Servicebulletin Enduro 2019-1

14 januari 2019

Betreft: Aequator Enduro Chocomel / Cécémel

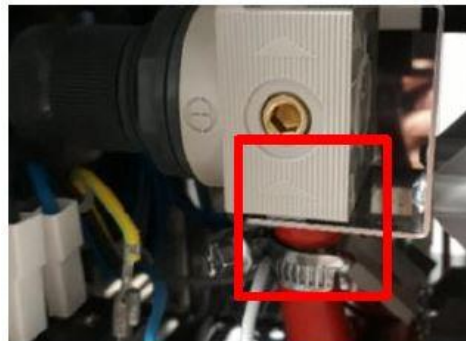
We willen u graag informeren dat de volgende wijziging in de Enduro machine heeft plaatsgevonden:

Inschroef slangfitting 8mm – 1/8 “

Gemonteerd op de ingang van het drukreducerventiel

Dubbele schroefkoppeling 1/8” – 1/8”

Gemonteerd op de uitgang van het drukreducerventiel

Dubbele schroefkoppeling 1/8” – 1/8”

Gemonteerd op de boiler (4x)

Het grootste voordeel van de nieuwe koppelingen zijn:

- Er wordt geen gebruik meer gemaakt van (vloeibare) schroefdraadafdichting om de verbinding waterdicht te krijgen (Form B DIN 3852-1)
- Eenvoudige de- en montage van de koppeling

De nieuwe koppelingen zijn volledig backwards compatible. Alle bestaande koppelingen (oude versie) welke evt. in voorraad zijn kunnen worden gebruikt voor alle machines.
